VYSVĚTLENÍ ZADÁVACÍ DOKUMENTACE Č. 4

Název zadavatele:	Město Kolín
Sídlo zadavatele:	Karlovo náměstí 78, 280 12 Kolín
IČO:	00235440
Osoba oprávněná jednat za zadavatele	Mgr. Michael Kašpar, starosta
Název veřejné zakázky:	ZŠ Kolín-Sendražice – stavební úpravy a přístavba

O - 17

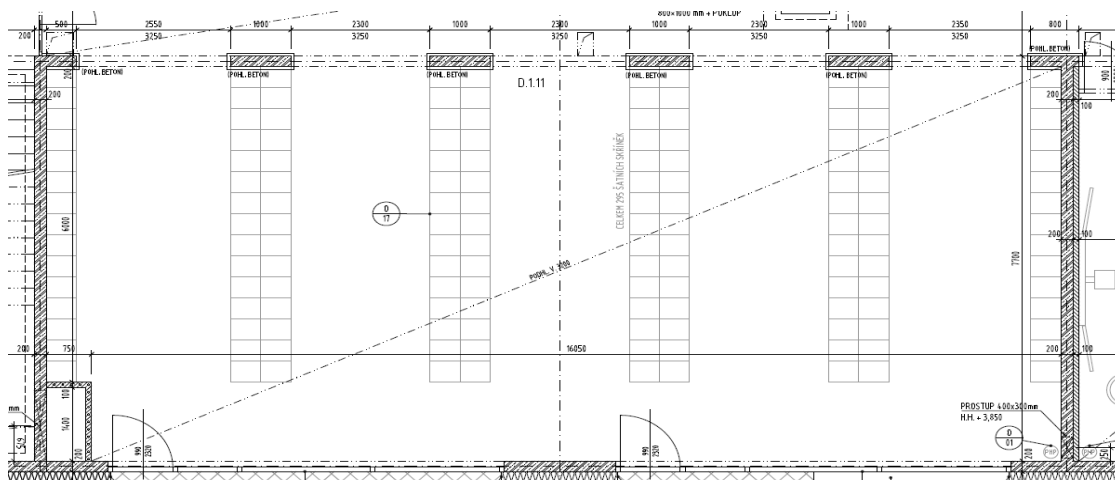
Žádáme zadavatele o upřesnění počtu šatních skříněk. Dle uvedených parametrů a dle půdorysu umístění šatních skříněk by jich mělo být 300ks.

Nebo bychom potřebovali vědět, jak si zadavatel představuje rozdělení 295ks skříněk (š.400x v.900x h.500mm) dle uvedeného zakreslení.

Platí počet 295 skříněk, jak je uvedeno v textu O-17 a ve výkresové dokumentaci. Jedna ze sestav bude atypická.
